Informe Técnico de Evaluación del EsIA Cat I “ESTUDIO, DISEÑO, CONSTRUCCIÓN, OPERACIÓN-MANTENIMIENTO Y FINANCIAMIENTO DEL NUEVO SISTEMA DE AGUA POTABLE PARA LA COMUNIDAD DE CUIPO Y SECTORES ALEDAÑOS (DISTRITO DE COLÓN): FASE I, a desarrollarse en el corregimiento de Ciricito, distrito y provincia de Colón. Promotor: Instituto de Acueductos y Alcantarillados Nacionales (IDAAN).

Colón, 13 de noviembre de 2024  
DRCL-SEEIA-AC-005-1311-2024

# Primera Información Aclaratoria - EsIA Cat. I

**DRCL-SEEIA-AC-005-1311-2024**

Imagen 1.1 Vista en planta de escalera de acceso proyectada

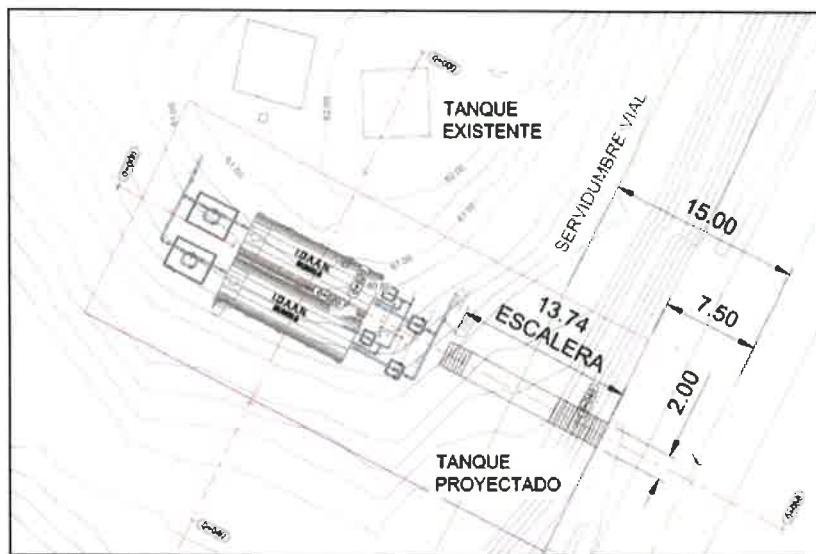
- a. Presentar las coordenadas del alineamiento de la vía de acceso y su longitud, a dichos tanques. Además, presentar las coordenadas de la huella de dicha vía de acceso e indicar su superficie.

Queremos aclarar que el acceso proyectado a los tanques de reserva será por medio de una escalera peatonal de 2.00 m de ancho, esta escalera inicia a 7.50 m del centro de la vía principal y se extiende 13.74 m hasta la parte superior de la terracería proyectada.

**Fotografía 1.1 Vista general de ubicación en obra de la escalera proyectada**

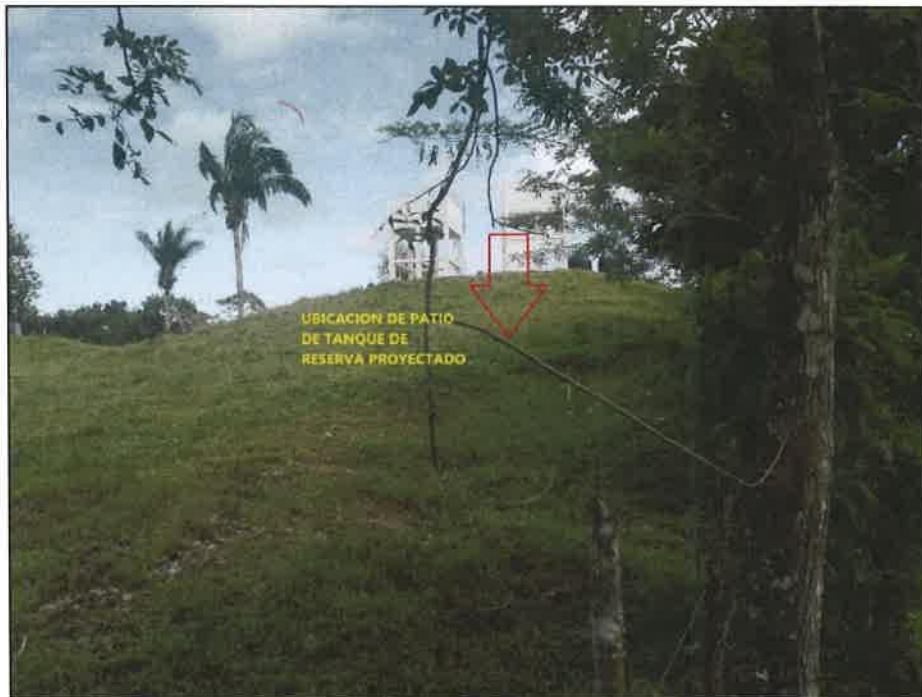
- ii. Presentar línea base (física y biológica) del área de influencia que podría verse impactada por la adecuación de la vía de acceso.

El área se observa provista de gramínea tal como se puede observar en la fotografía 1.1

Imagen 1.4 Tramos de la escalera

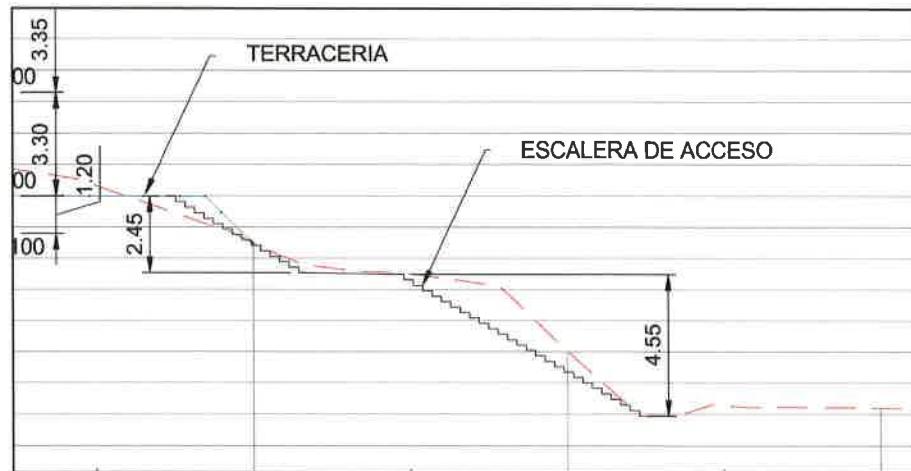
- i. Presentar descripción detallada y método constructivo a implementar para adecuar la vía de acceso.

Como se indicó, no se tiene proyectado construir una vía de acceso, pero a continuación se describe el proceso constructivo de la escalera de acceso:

Para la construcción de la escalera se debe conformar el terreno en donde se construirá la escalera, luego se debe colocar la formaleta de la escalera para poder construirla de concreto de una resistencia a la compresión de 3000 psi. La escalera tendrá una huella de 30 cm y un espejo de 17.50 cm, un primer tramo de 4.55 m de altura y un segundo tramo de 2.45 m. Al estar apoyada sobre el suelo, la escalera tendrá una viga de 15 cm de espesor y será reforzada con barras #3 espaciadas a 30 cm en ambas direcciones, los peldaños de escalera llevarán una barra #3 en extremo.

**Imagen 1.6 Vista en planta del patio del tanque de reserva**

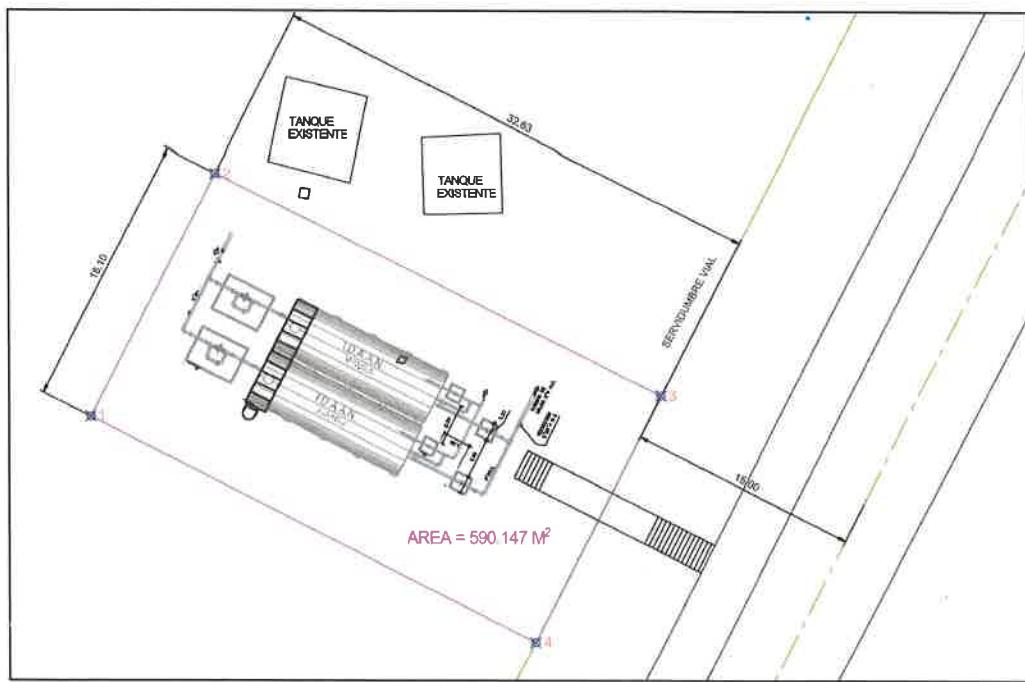
- b. Indicar el área del polígono donde se ubicarán los tanques de almacenamiento, según coordenadas aportadas en el EsIA.

El patio del tanque de reserva tiene un área proyectada de 590.147 m<sup>2</sup>, en un polígono de forma rectangular.
